株式会社日之出電機製作所  
営業部  
TEL：03-3860-8661  
FAX：03-3860-8660

**マイクロスイッチ AMS-7B 及び AMS-7B01 内部形状変更の件**

※内部形状のみの変更の為、納入仕様書の差し替えは致しません。  
外観写真

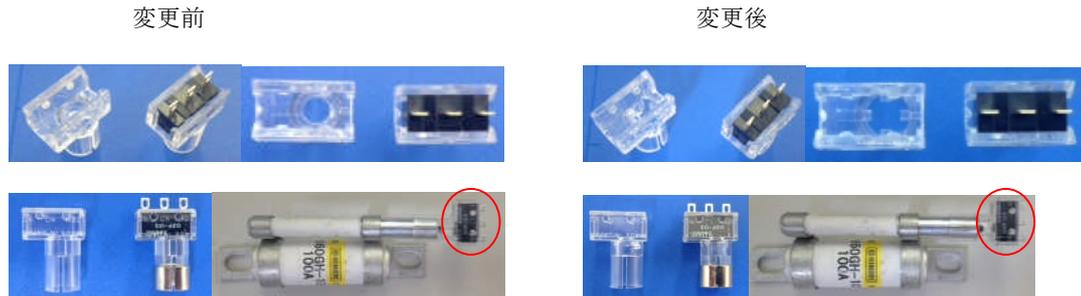
1. 対象品名  
AMS-7B AMS-7B01
2. 変更内容及び理由
  - ・ 変更内容：摘み部の肉厚を変更する。
  - ・ 変更理由：樹脂内部気泡防止のための形状変更・肉厚均等化。
